**Carrière de Peyremale - Commune de Bagard**

**Demande de renouvellement et d'extension de la carrière**

**Réponse au procès-verbal de synthèse des observations recueillies**

**MEMOIRE EN REPONSE  
AU PROCES-VERBAL DES OBSERVATIONS DU PUBLIC**

**Vue générale (70+6mois)**

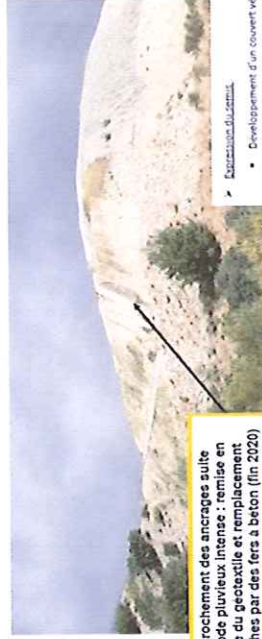
- le paysage:  
Les tentatives de végétalisation sur le stock de stériles s'avèrent difficiles et laissent perplexe sur ce que sera ce paysage dans 30 ans.

Un essai de végétalisation a été mené à l'automne 2019 au niveau du stock de stériles (partie externe faisant face à la plaine). Les conditions de végétalisation de ce stock sont complexes du fait de la pente et de la composition des matériaux (absence de terres). L'essai de végétalisation a constitué en un remodelage de la pente, au réglage en surface d'un substrat terreux, aux semis de 19 herbacées locales et à la mise en place d'un géotextile coco (protection contre l'érosion). Le suivi à 6 mois indique un recouvrement végétal atteignant 50 à 60% (voir ci-contre). Nous attendons les résultats du suivi à 18 mois pour tirer le bilan de cet essai.

Ces résultats seront utiles en retour d'expérience pour les futures végétalisations. A noter cependant que la végétalisation des futurs talutages de la zone d'extension présentera des conditions beaucoup plus favorables que le stock de stériles actuel (pentes plus faibles, mise en place de la terre de découverte en surface...). Le projet de réaménagement du stock de stériles en phase 2 prévoit un remodelage des terrains (réduction des pentes).

**Décrochement des ancrages suite épisode pluvieux intense : remise en place du géotextile et remplacement accroches par des fers à béton (fin 2020)**

• Développement d'un couvert végétal modérément dense, atteignant un niveau estimatif de 50 à 60% de recouvrement.

• Germination et développement d'une partie des graines du semis, blocage du développement pour certaines espèces, expression d'un couvert herbacé appauvri constitué d'espèces tolérantes au substrat.

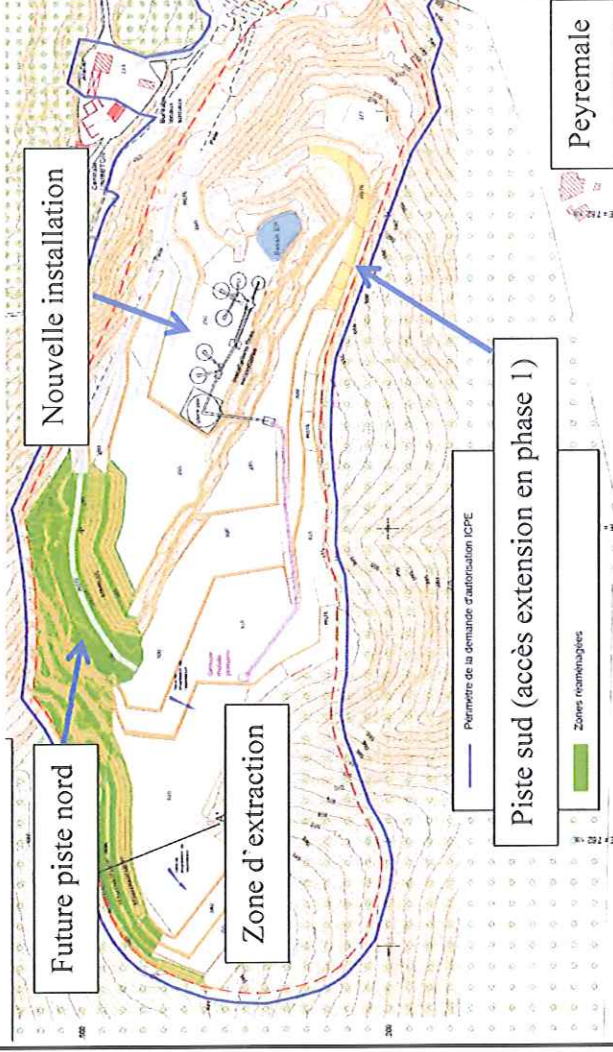
**Tirs de mines (ressenti) :** Le suivi des ressentis des riverains a été mis en place à partir de 2011, dans le cadre de la concertation avec les riverains. Il ne s'agit pas d'une obligation réglementaire mais d'une démarche volontaire et partagée avec les référents volontaires. Le nombre de personnes a évolué de 5 en 2011 à 8 en 2020, suivant les demandes directes des riverains (chaque personne qui en fait la demande à la carrière est intégrée). Les référents représentent différents lieux-dits autour de la carrière (Mas Imbert, Peyremale, Batiès, Carsalade). A noter que certaines personnes ne répondent que très rarement (moins de 5 fois par an, sur une trentaine de tirs).

La grille utilisée est la même depuis le début, qui va de « imperceptible » à « insupportable » (voir extrait ci-contre de la graduation du fichier de suivi des ressentis et page 385 de l'étude d'impact). Le ressenti « insupportable » est bien considéré plus fort que le « désagréable ».

Les ressentis des riverains font l'objet d'une analyse lors de la rédaction du rapport annuel. Ils sont commentés en Commission de Suivi de Site. Ce suivi des ressentis a permis de mettre en place des mesures particulières lors des tirs, en particulier pour les plus proches des riverains (limitation de la charge unitaire, tirs en gradins de 4 m de hauteur...).

Extrait présentation CSS du 28 mai 2021 (bilan 2019/2020) : « La majorité des tirs, en particuliers les tirs les plus proches des riverains, pour lesquels une charge très faible est utilisée, sont jugés supportables à imperceptibles. Très peu de tirs sont jugés désagréables de manière unanime. »

A noter qu'une alerte immédiate est faite par le chef de carrière (remontée d'information) en cas de ressenti très défavorable de l'ensemble des personnes interrogées. Dans ce cas, une analyse est faite immédiatement avec notre prestataire de minage (cas du tir du 8 décembre 2020, dont le ressenti avait été jugé désagréable à très désagréable par l'ensemble des personnes référentes. Le tir était situé au niveau d'un glissoir de la faille, rempli de calcite et un réajustement du plan de tir a été fait pour les futurs tirs de la zone).

La liste de référents pourra être complétée avec les riverains qui en font la demande.
